論文題目 不規則波による底泥移動と波高減衰に関する実験的研究

質疑

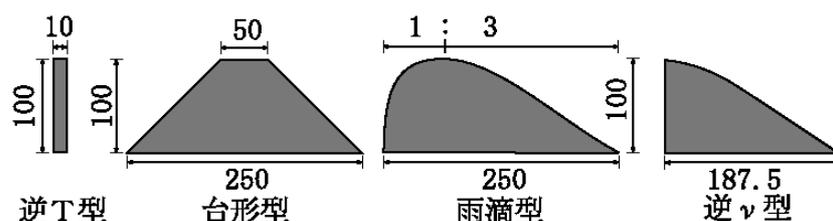
v型の形状はどのように決められたか？

著者らは以前に航路埋没防止潜堤の最適断面形状に関する実験を行い（森本ら，2001），以下に示す4つの形状について比較検討しました。ここで、雨滴型潜堤はサインカーブの頂部を1：3で歪めた形状として決めました。逆T型潜堤は、潜堤の上流側でフルードマッドを止める効果が最も高かった雨滴型と、越流浮泥の拡散効果（大規模渦の発生による）が高い逆T型潜堤を組み合わせた形状として提案されました。

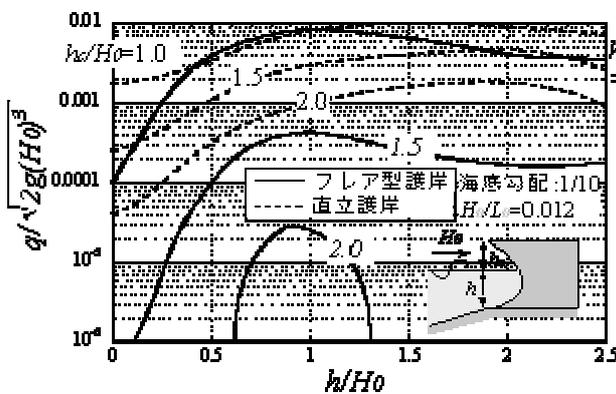
海岸の砕波帯内に設置する場合について、例えば既設直立護岸をこのフレア型護岸に変える場合、同一の越波量を抑えるために、直立護岸と比較して天端高さをどの程度低減できるのか？

波高を一定とした規則波を作用させた際に越波量をゼロに抑える最小の天端高さを測定した場合、直立護岸と比較して、フレア型護岸では 50% ~ 80% の天端高さで越波を阻止することが可能となり、護岸高さの低減化を実現できる。

130-1 越波流量推定図
(波形勾配 0.012)

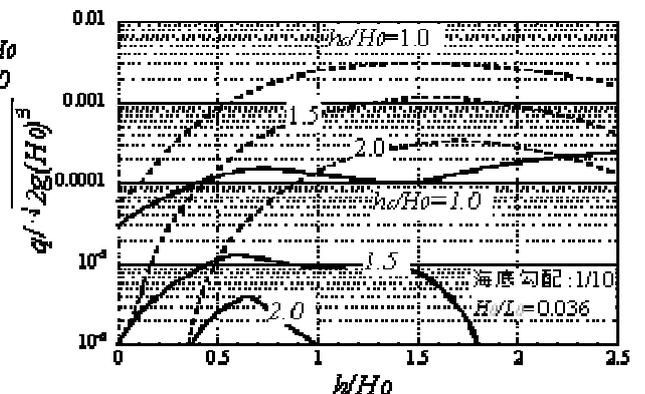
非越波型といわれても越波限界を超える波の来襲も考えられるので、期待越波流量のデータを用意していただくと便利になると思われる。

フレア型護岸の越波流量推定図を以下に示す。直立護岸については、越波流量推定図(合田良実: 港湾構造物の耐波設計, 鹿島出版会)から読み取った値である。この図より、波形勾配

に関係なく、フレア型護岸の越波流量は直立護岸の越波流量よりも小さくなっており、越波による被害を低減できると考えられる。また、参考文献を以下に記述する。
